改善箇所説明図

被牽引車(トレーラ)の改善

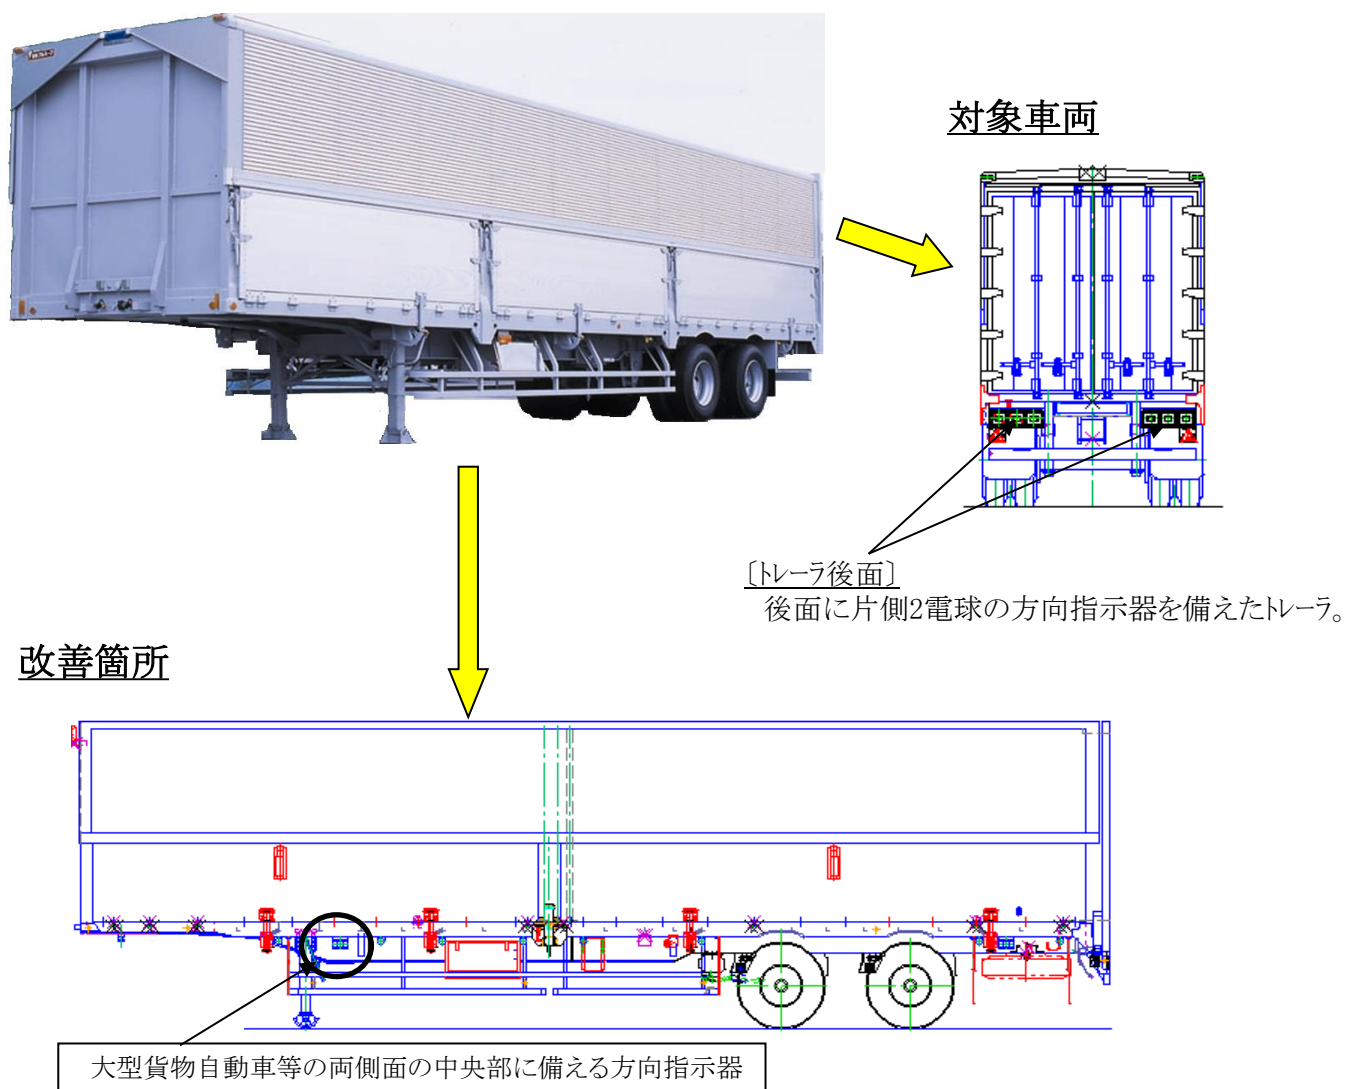
基準不適合発生箇所

トレーラの方向指示器において、方向指示器の選定が不適切なため、方向指示器が故障した場合に、フラッシュリレー内部の異常検出回路が機能せず、運転者席の作動状態表示装置が作動しない。

全車両、両側面の中央部に取付られた方向指示器の電球をLED電球と交換する。

両側面の中央部に備える方向指示器にLEDバルブ装着を示すラベルを貼り付ける。
